CORTINA SLIDING CENTRE

Riqualificazione della pista 'Eugenio Monti' di Cortina d'Ampezzo

Relazione descrittiva generale – Addendum: Aggiornamento Progetto Esecutivo

CSC.S2.PE_GN.00_A.00_IP.RG.003_E

Figura 1 - Vista d'insieme – PE giugno 2023

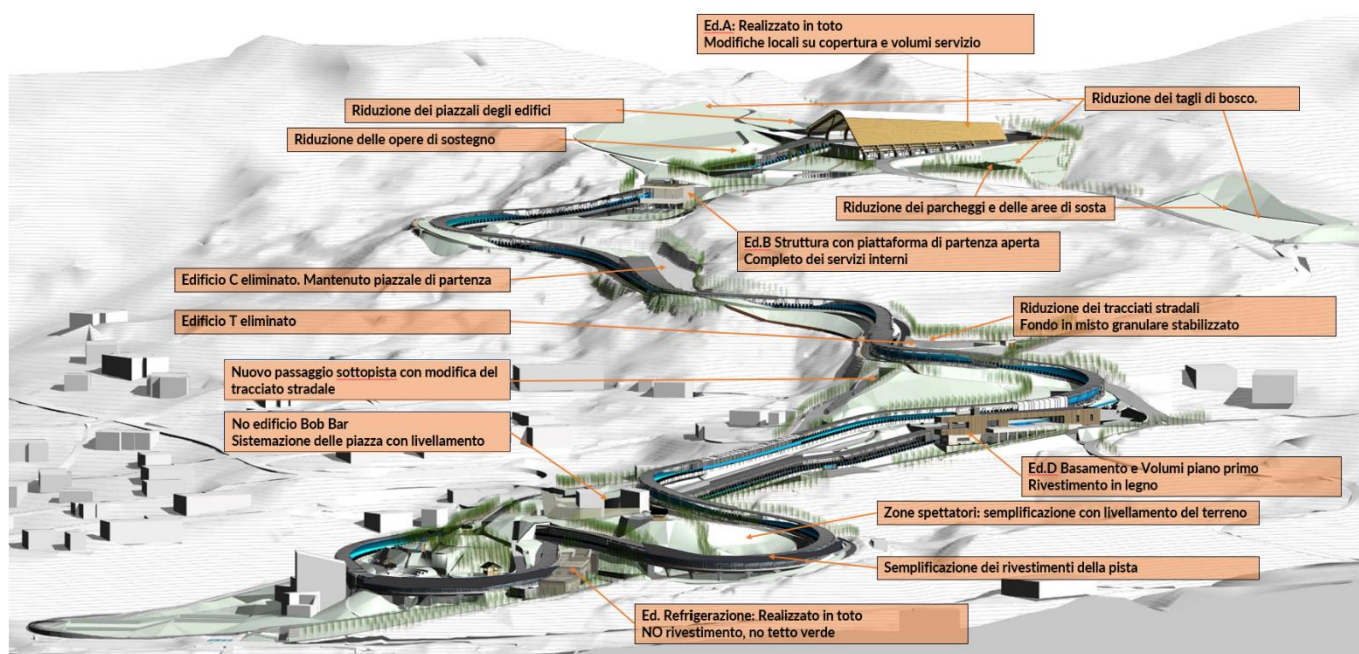
Il capitolo rappresenta dapprima il nuovo layout funzionale nel suo complesso, evidenziando le variazioni apportate all'impianto sportivo ad ampia scala e, successivamente, ad una scala di maggior dettaglio, illustra le modifiche apportate ai singoli elementi che lo compongono: la pista di scivolamento, gli edifici e le infrastrutture;

**Figura 4 - In alto sezione semi ipogea, in basso sezione appoggiata e in elevazione.
In verde sono evidenziate le parti di progetto che si realizzano**

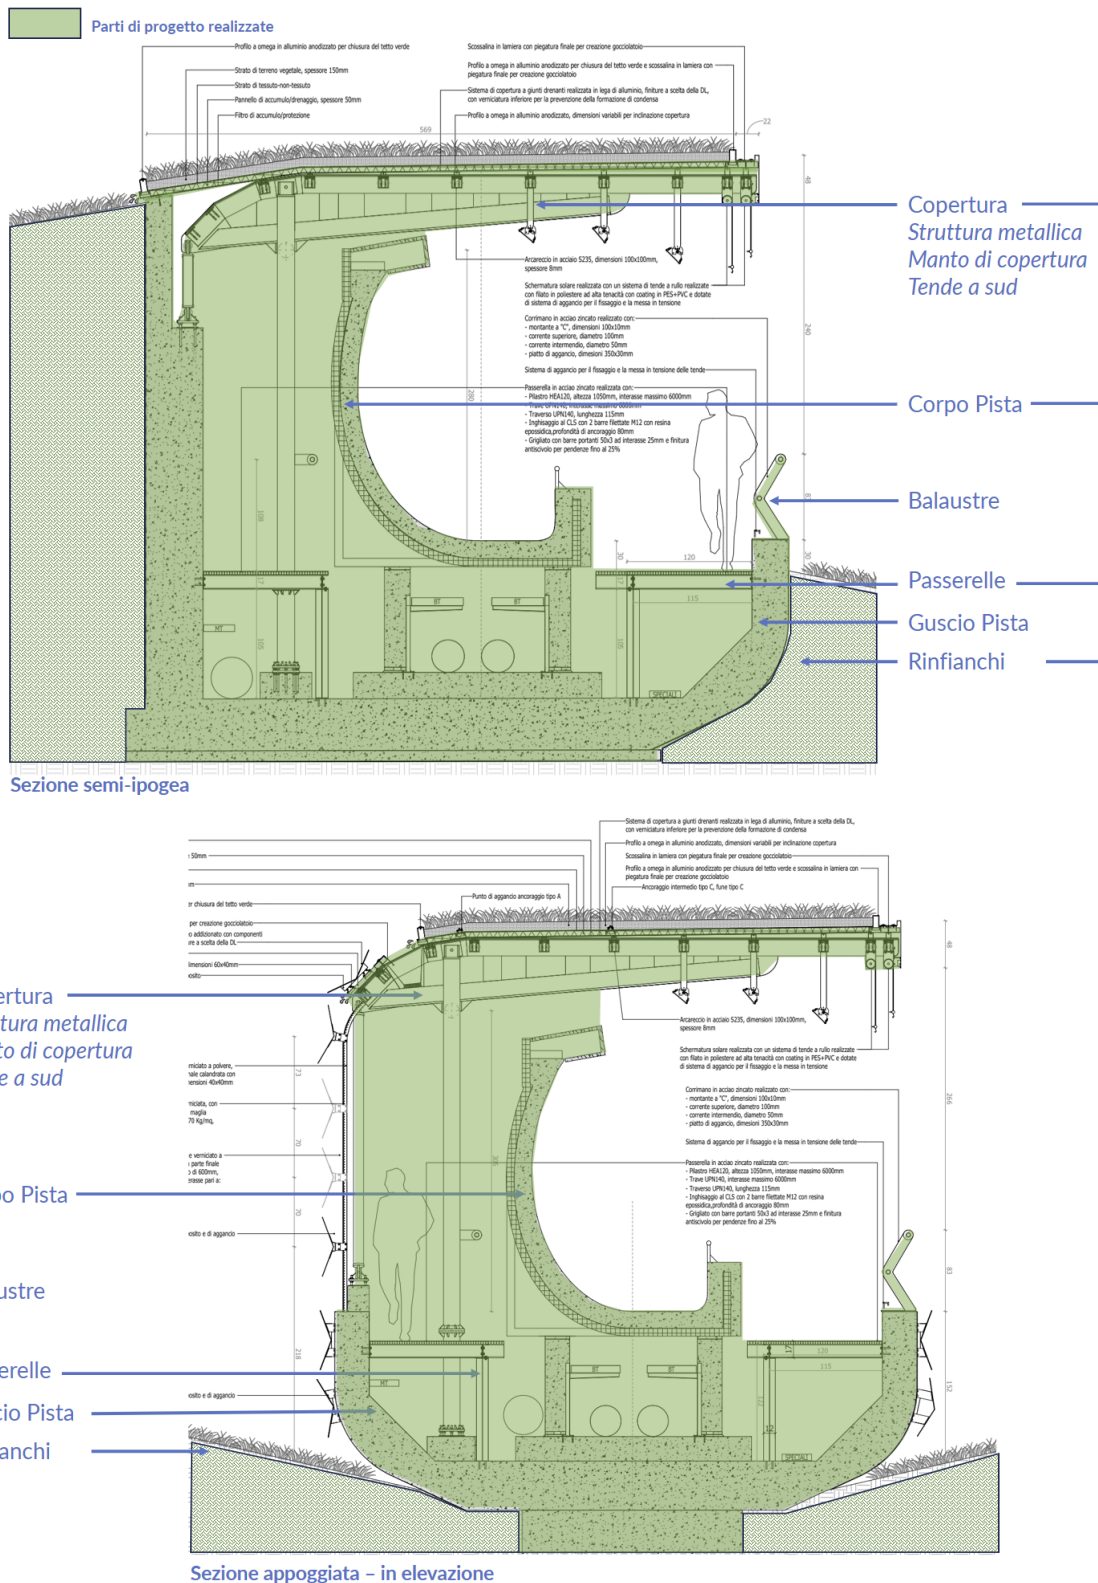
La struttura di copertura ed il manto di copertura verranno realizzati come previsto dal PE, al netto sia dello strato di tetto verde, che del rivestimento con rete e scaglie. Il tratto di copertura della pista che corre all'interno dell'edificio D di arrivo sarà realizzato mediante telai in acciaio analoghi a quelli previsti per il tratto di over run.

Nei tratti in elevazione rimasti sprovvisti del rivestimento in rete di protezione dagli agenti atmosferici e dalla caduta, sarà installato un parapetto provvisorio. La copertura consente l'installazione già nella prima fase delle apparecchiature impiantistiche (luci, sensori, impianti audio) necessarie allo svolgimento delle competizioni.

Figura 16 – Nell’immagine in alto vista dell’edificio A come da PE originario, con evidenziati in verde i corpi d’opera confermati. Al centro e in basso, vista dell’edificio A nell’aggiornamento del progetto

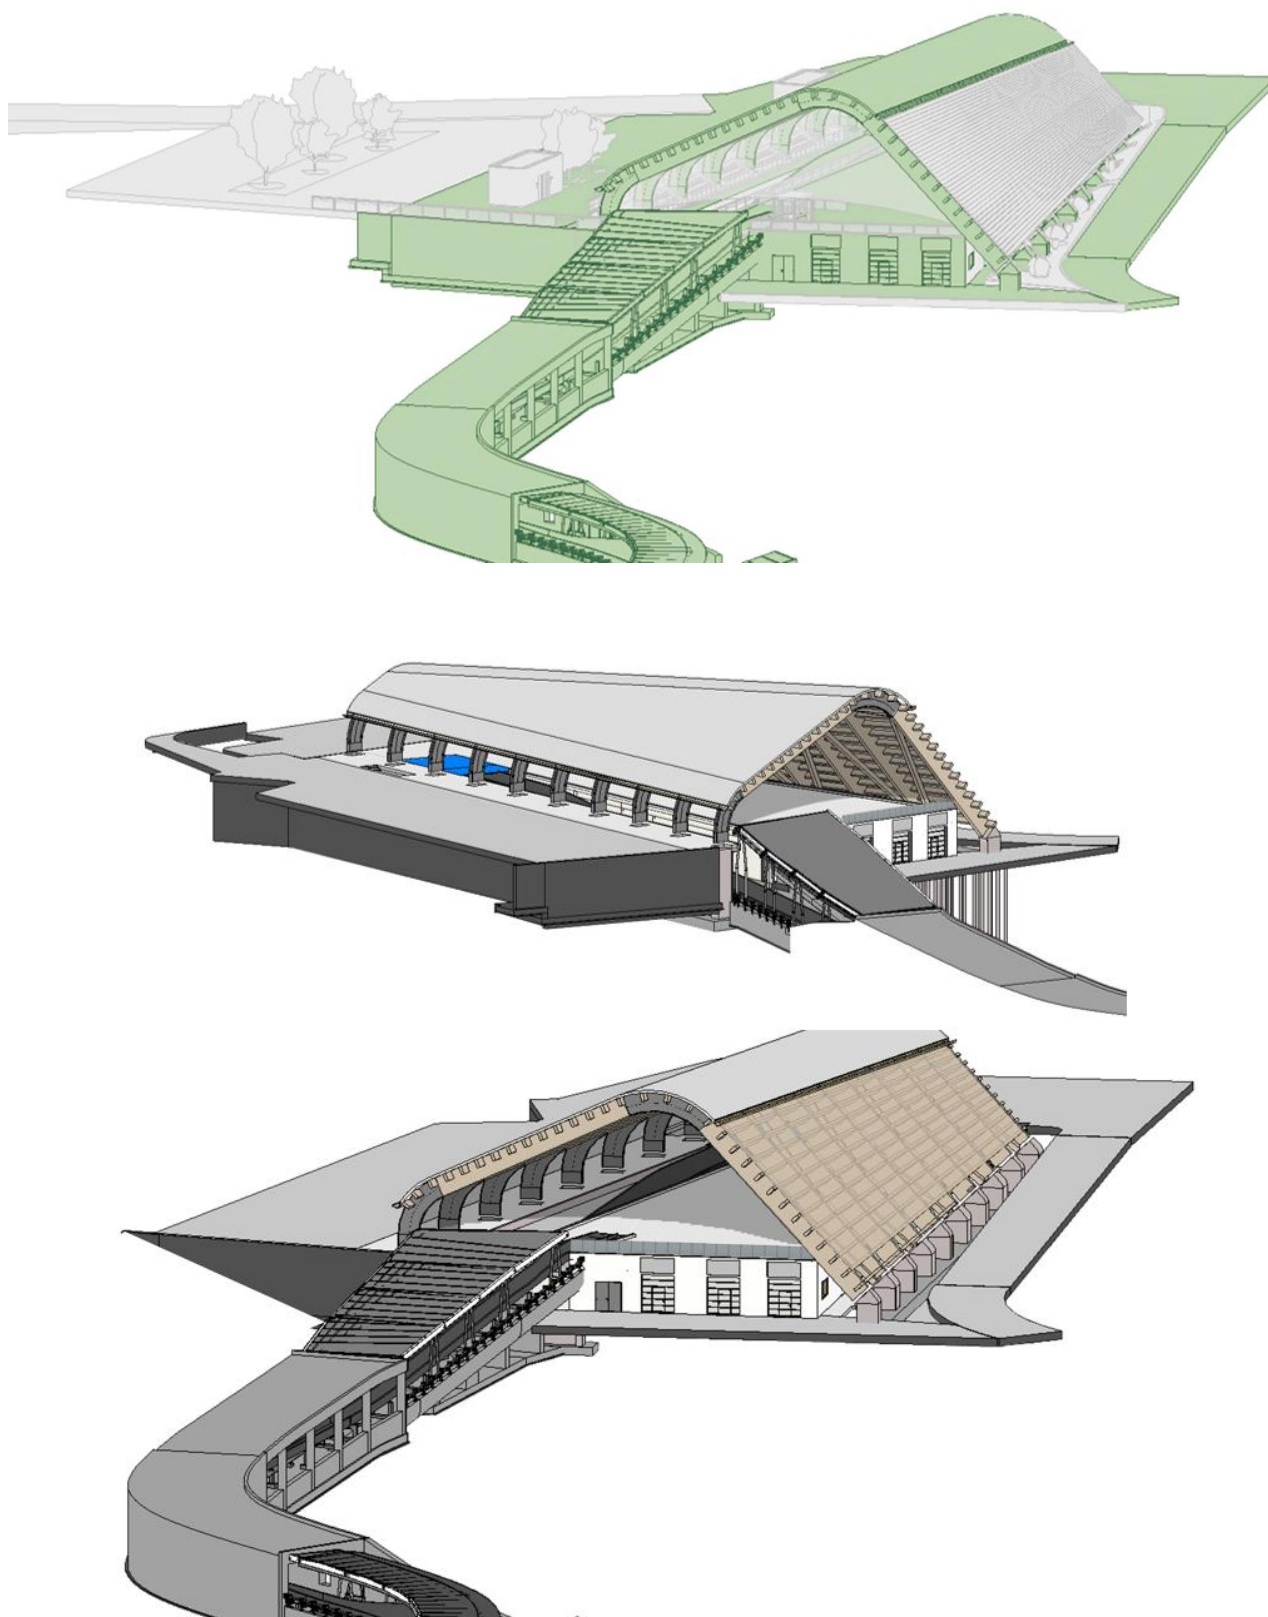
Si prevede la realizzazione del basamento, della copertura e dei serramenti esterni, salvaguardando tutte le funzioni principali.

L'originale frangisole in doghe metalliche viene sostituito con un tavolato in legno; il rivestimento del basamento sarà realizzato in intonaco, gli spazi interni saranno completati al 100%, compresi i controsoffitti.

Non vengono realizzate né le tribune né i volumi accessori previsti nel piazzale dell'edificio (servizi per gli spettatori, infermeria e cabine giudici).

Figura 21 – Vista dell’edificio B nell’aggiornamento del progetto

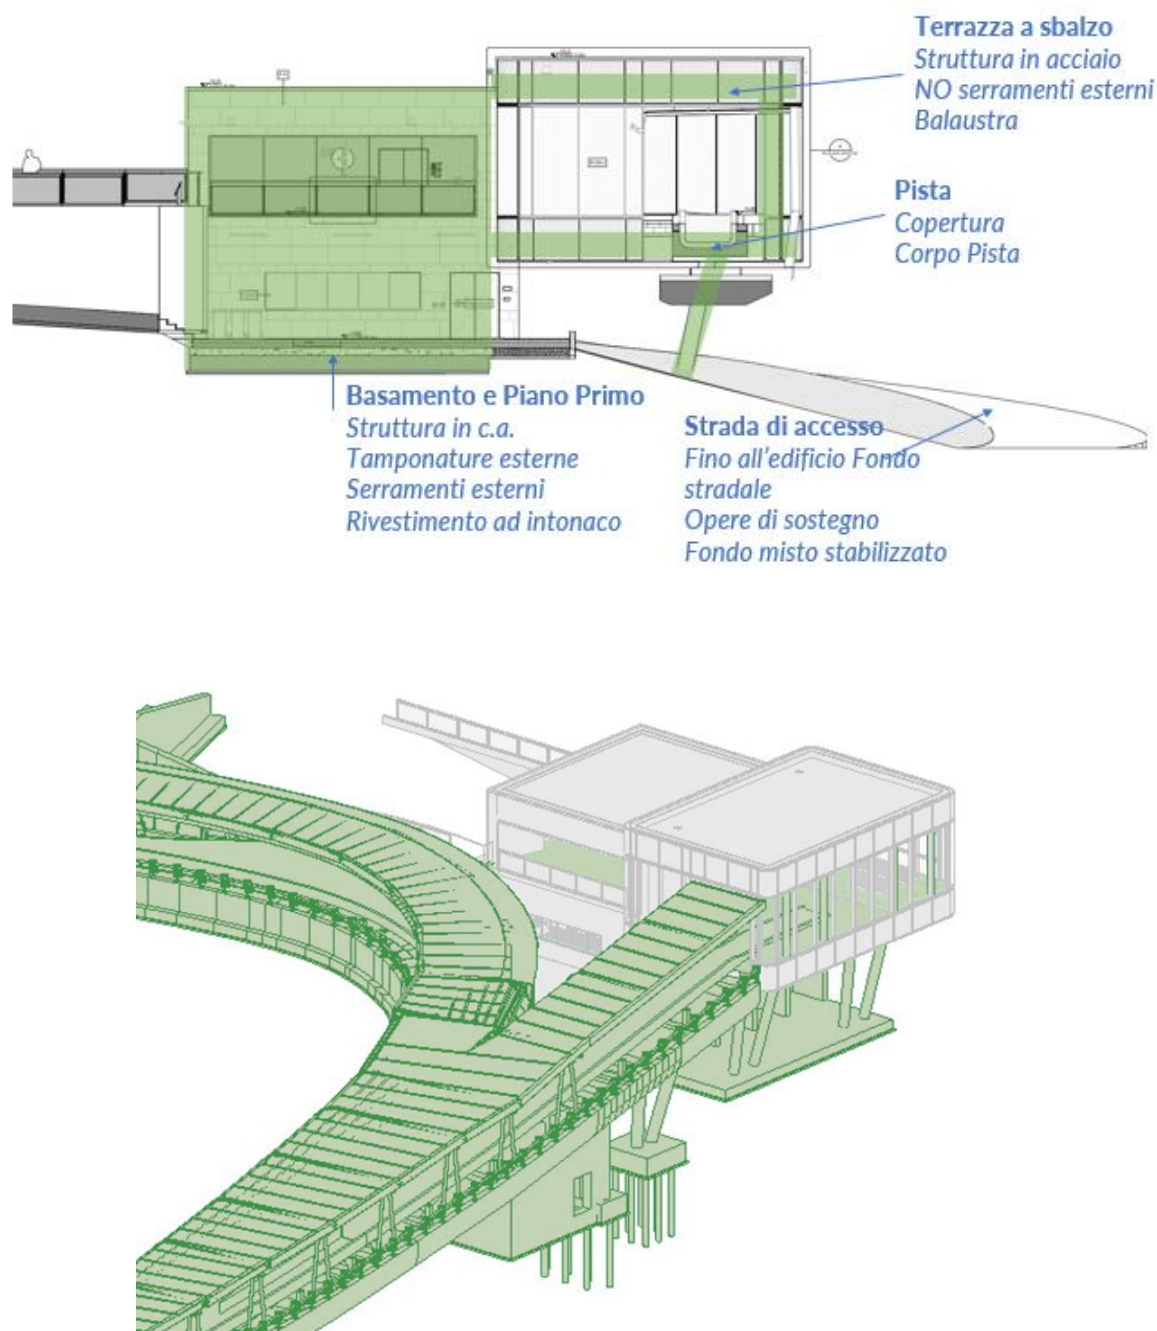
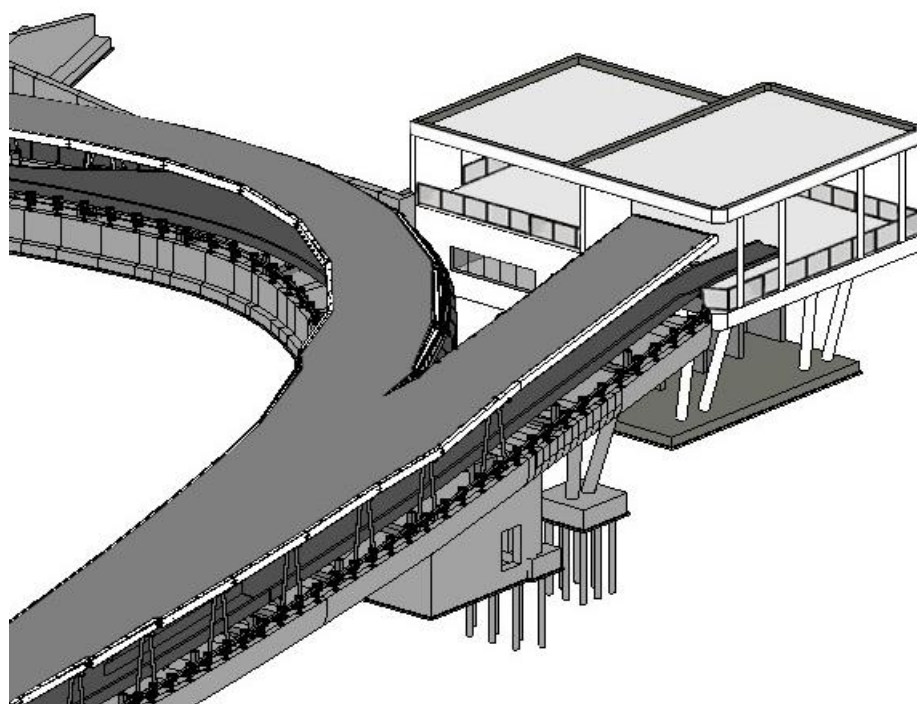
L'aggiornamento del progetto prevede la realizzazione delle strutture con rivestimento esterno in intonaco, finiture interne del pavimento del primo piano, con parapetto. Si confermano gli infissi esterni (porte e finestre), mentre vengono stralciate le vetrate del piano primo.

Figura 24 – In alto pianta piano terra, in basso pianta piano primo (terrazza). In verde, le parti confermate nell'aggiornamento del progetto

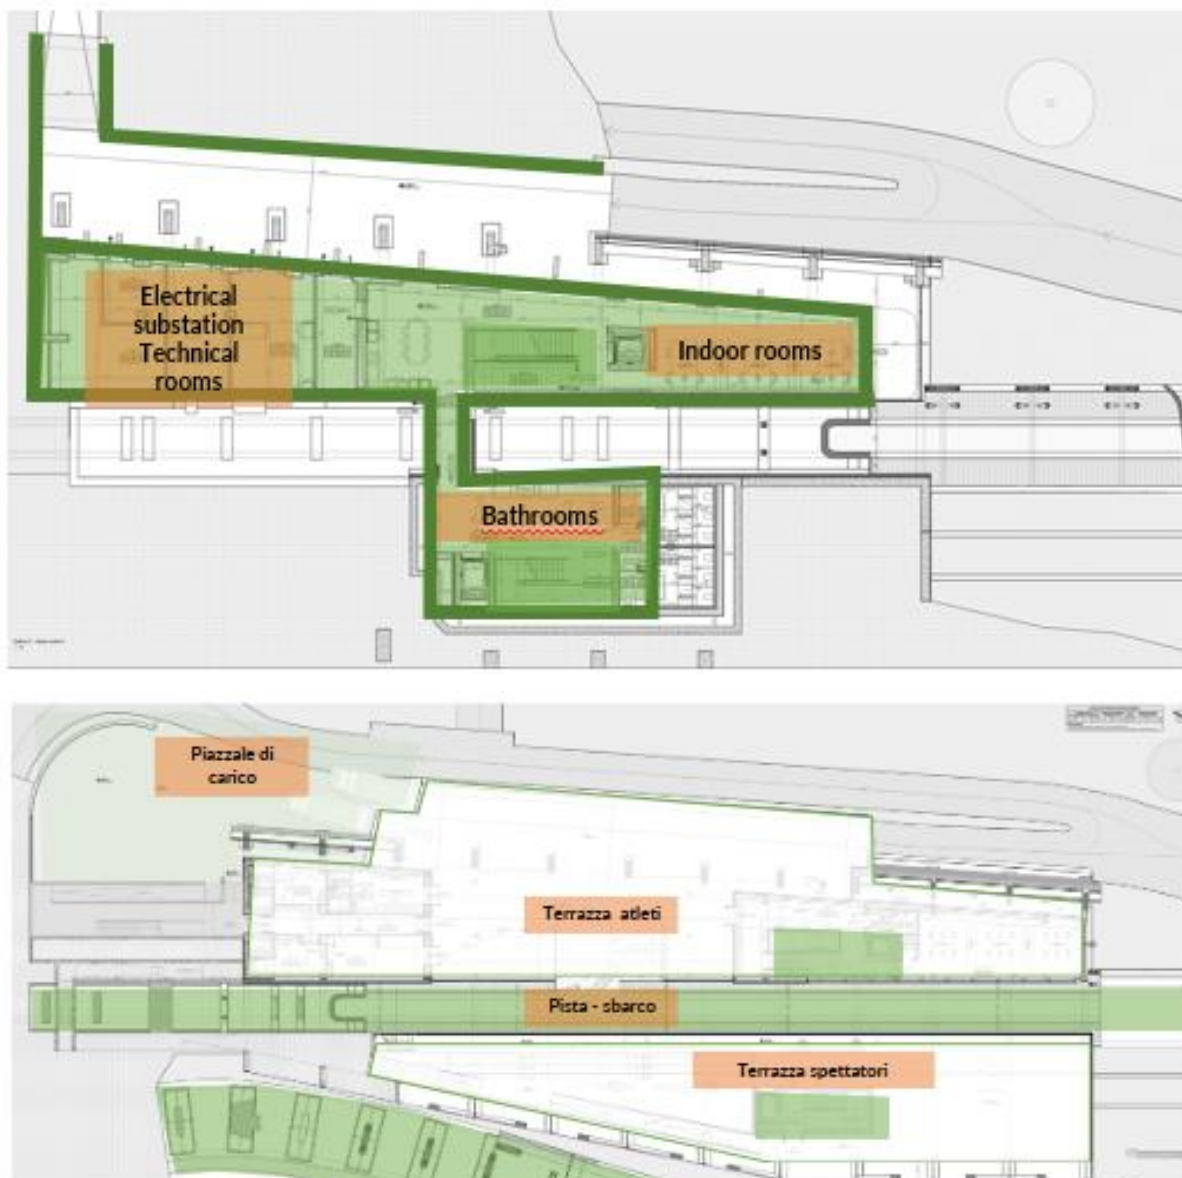
L'ottimizzazione del progetto prevede di mantenere solo le strutture del basamento dell'edificio, atto ad alloggiare il tratto di arrivo della pista di scivolamento e la cabina elettrica prevista all'interno dell'edificio.

Figura 29 – In alto pianta piano terra, in basso pianta piano primo (terrazza). In verde, le parti confermate nell'aggiornamento del progetto

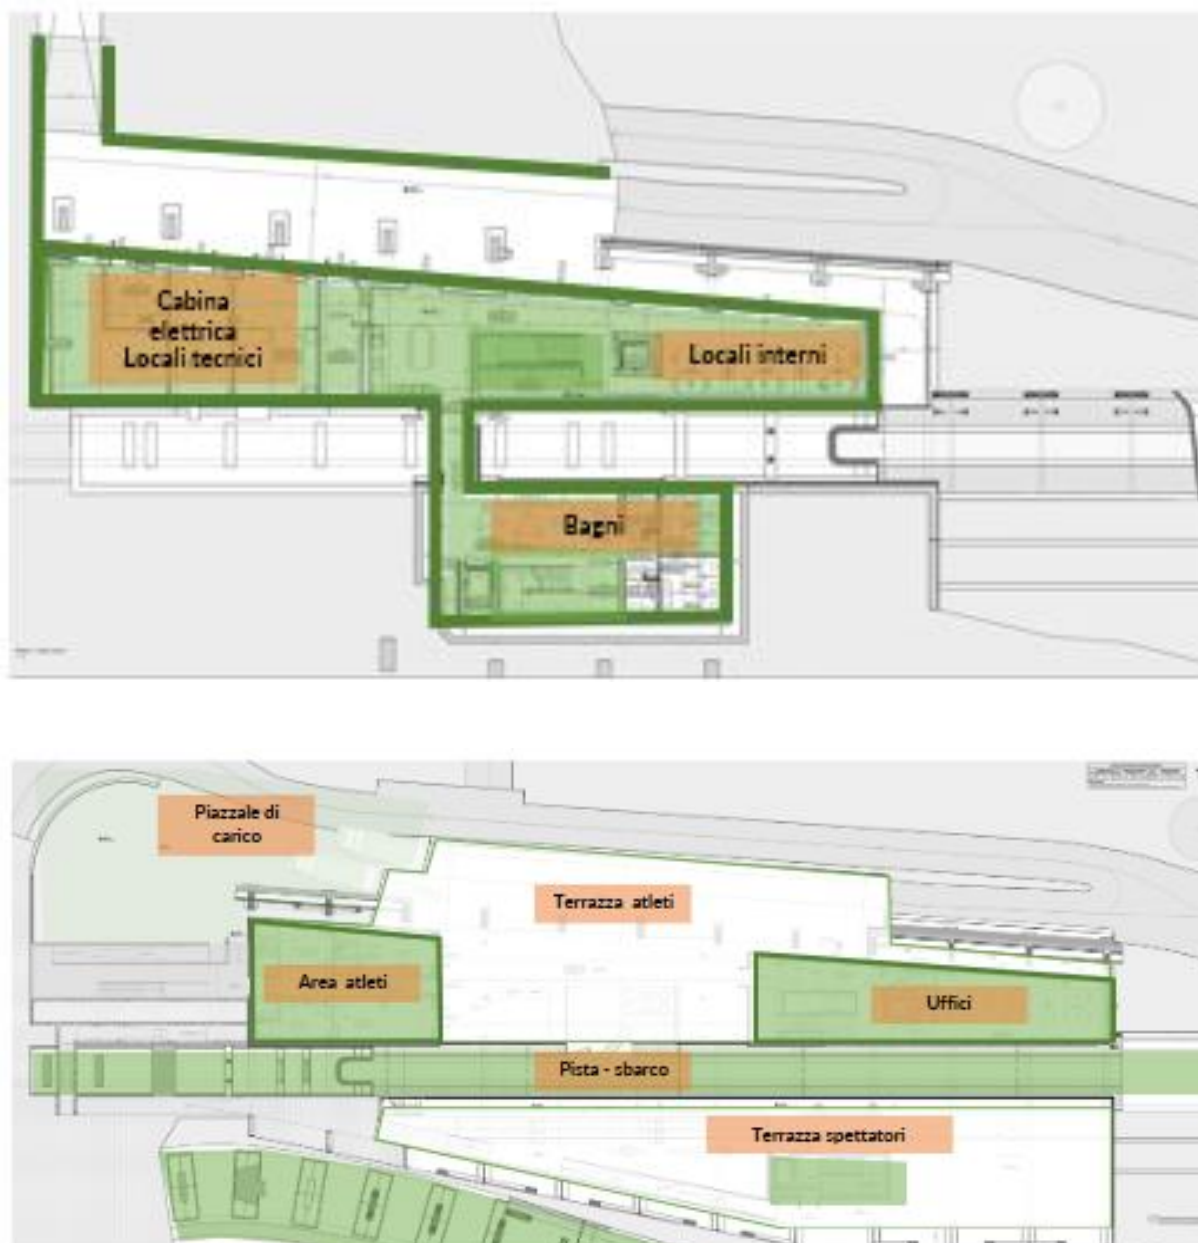
L'ottimizzazione del progetto prevede di mantenere solo le strutture del basamento dell'edificio, atto ad alloggiare il tratto di arrivo della pista di scivolamento, e i volumi del piano primo. Non verranno realizzate la copertura e le strutture in acciaio dei piani interni.

Figura 32 – Nell'immagine in alto vista dell'edificio E come da PE originario, nell'immagine in basso vengono evidenziati in verde i corpi d'opera confermati.

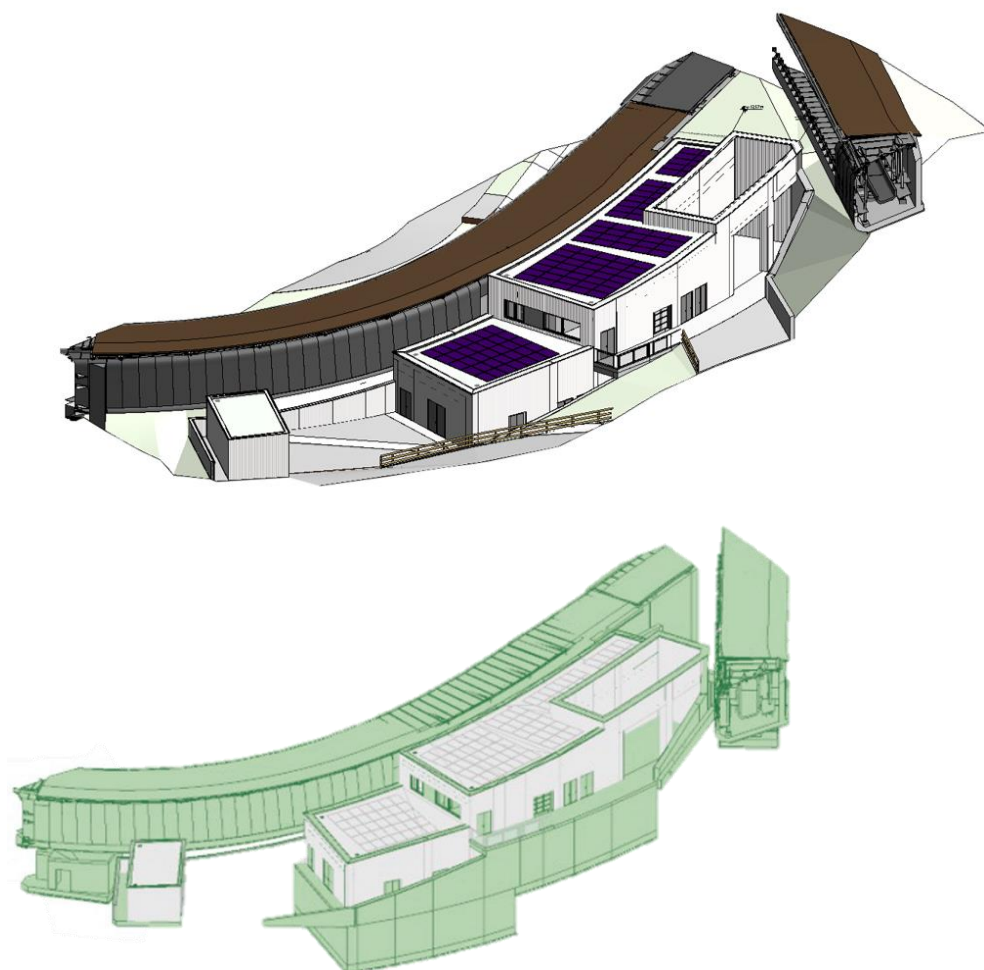
Viene mantenuto l'edificio che ospita l'impianto tecnologico per la produzione del ghiaccio, eliminandone il rivestimento in copertura cosiddetto 'tetto a verde' ed il rivestimento esterno in pannelli rigati.
